Oggetto: Controdeduzioni rif. Codice procedura VIA (ID_VIP/ID_MATTM) n° 6219

- Progetto definitivo del prolungamento della linea ferroviaria convenzionale in ambito metropolitano c.d. "Completamento Metropolitana di Salerno: tratta Arechi-Pontecagnano Aeroporto di Salerno "Costa D'Amalfi" –

Oggetto: Osservazioni rif. Codice procedura VIA (ID_VIP/ID_MATTM) n° 6219

- Progetto definitivo del prolungamento della linea ferroviaria convenzionale in ambito metropolitano c.d. "Completamento Metropolitana di Salerno: tratta Arechi-Pontecagnano Aeroporto di Salerno "Costa d'Amalfi"-

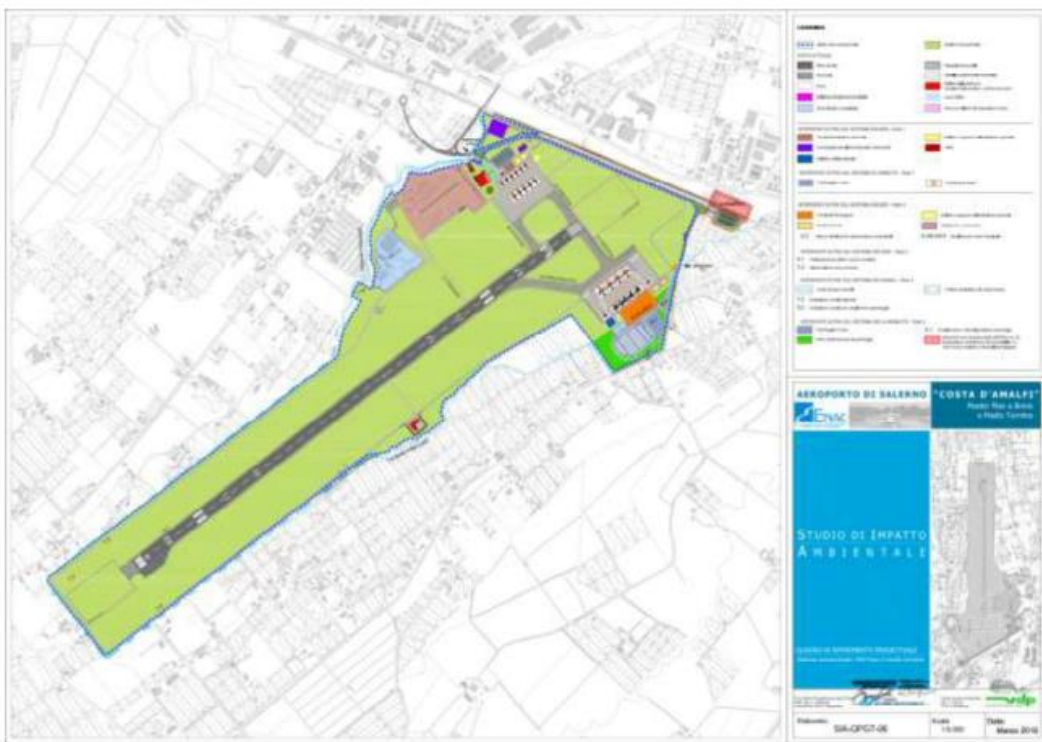
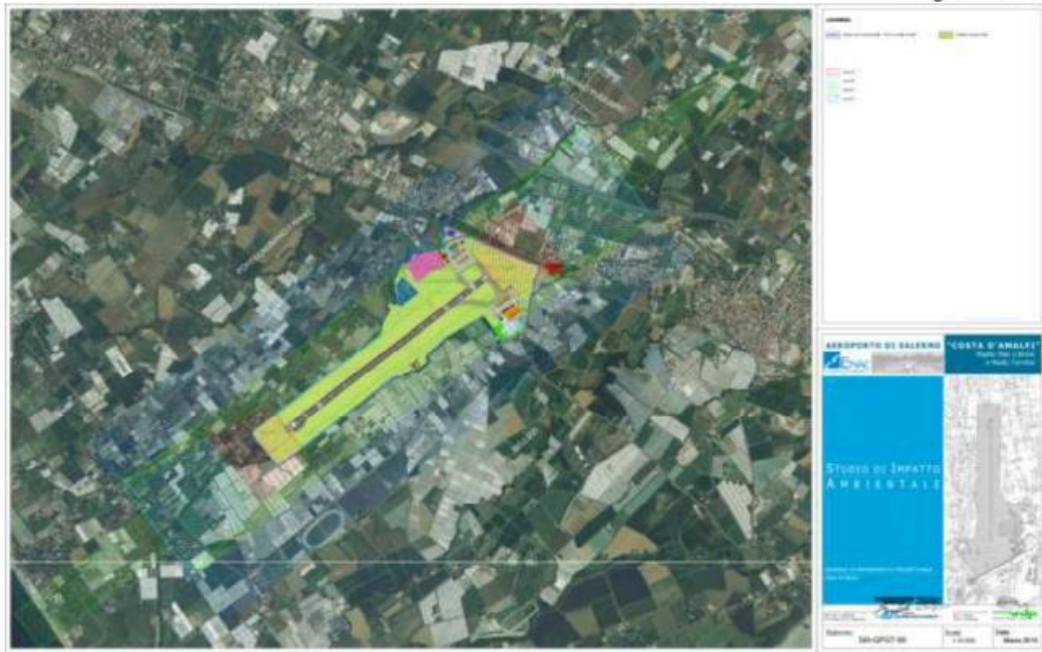
Resta intuitivo che anche un fuori pista, una difficoltà in fase di atterraggio necessita di spazi che se occupati da strutture importanti, da due binari come nello specifico della tratta nazionale Salerno-Reggio Calabria e Strada Nazionale (SS18), introducono un rischio maggiore non trascurabile o affidabile a percentuali e sorte.

Un esempio di qualche anno fa ci viene dato dall'incidente italiano avvenuto ad Orio al Serio, dove con una pista superiore a 3000 metri (Salerno prevista 2200) portò un aereo ben fuori dalla pista e sulla strada. Solo fortuite coincidenze e l'ora non portarono a perdita di vite umane. Non vorrei pensare cosa accadrebbe se un fatto simile avvenisse mentre transitano treni sulla tratta Salerno Reggio Calabria.

Questa possibilità è conosciuta? Esclusa dagli enti preposti? Sono state prese in considerazioni alternative?

In questo progetto del gruppo ferrovie dello stato, ai due binari che insistono davanti la pista dell'aeroporto si vuole aggiungere un terzo binario e anche una stazione di arrivo e partenza.

L'opere da costruire incidono, come si vede dalle figure allegate in fascia di rischio, davanti alla pista. (vedi foto)
